泊発電所 3号炉審査資料	
資料番号	資料 1-1
提出年月日	令和4年11月15日

泊発電所 3号炉 耐津波設計方針について

(入力津波の設定に係る指摘事項回答)

令和4年11月15日
北海道電力株式会社

【埋戻土の相対密度調査位置図】

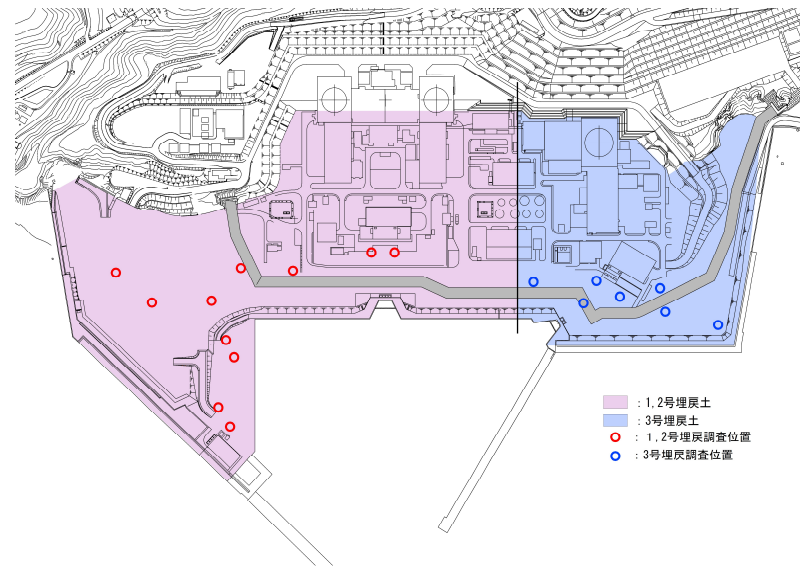
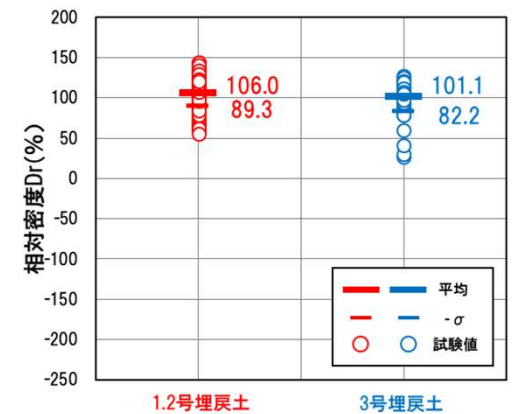
例えば、敷地周辺の陸上地すべりに伴う地形変化及び防潮堤の前面護岸の地震による地形変化などを入力津波の評価に影響を与える可能性のある要因として抽出すること。また、これらの要因が入力津波の評価に与える影響を検討した上で、入力津波の評価の妥当性を説明すること。

- 1,2号埋戻土, 3号埋戻土の相対密度の調査位置及び調査結果を下図に示す。
- 調査結果に基づき, 沈下率の算出に用いる1,2号埋戻土及び3号埋戻土の相対密度は, 保守的に80%とする。
